RA2L1 MCU グループ用評価キット EK-RA2L1 v1
Errata

Renesas RA ファミリ
RA2 シリーズ

図 3 ブレイクアウトピンヘッダ J4

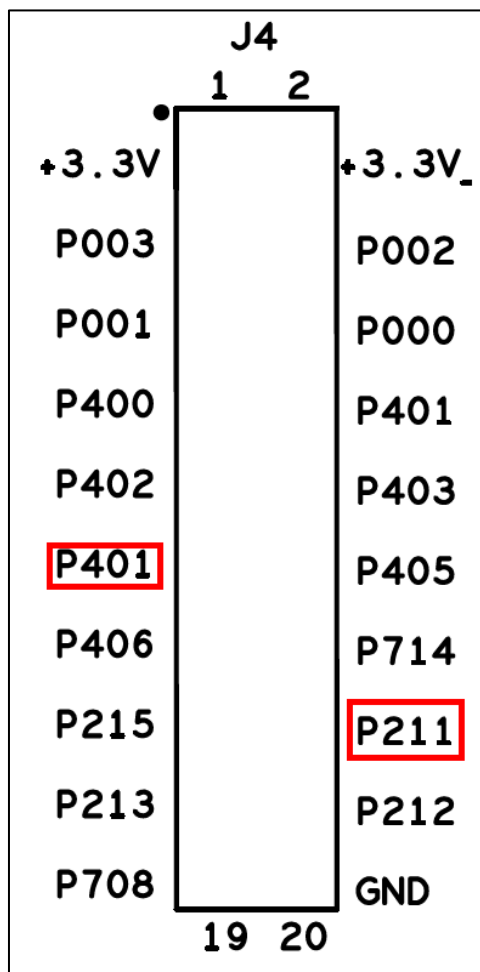
EK-RA2L1 ボードのブレイクアウトピンヘッダ J4 のシルク印刷において 2 つのピンに誤記があります。

J4-11 (P404 は P401 と誤記) と J4-16 (P214 は P211 と誤記) が該当します。

影響のあるキットについては、対策はありません。ブレイクアウトピンヘッダ J4 のシルク印刷は、次ロット以降のボードで修正されます。
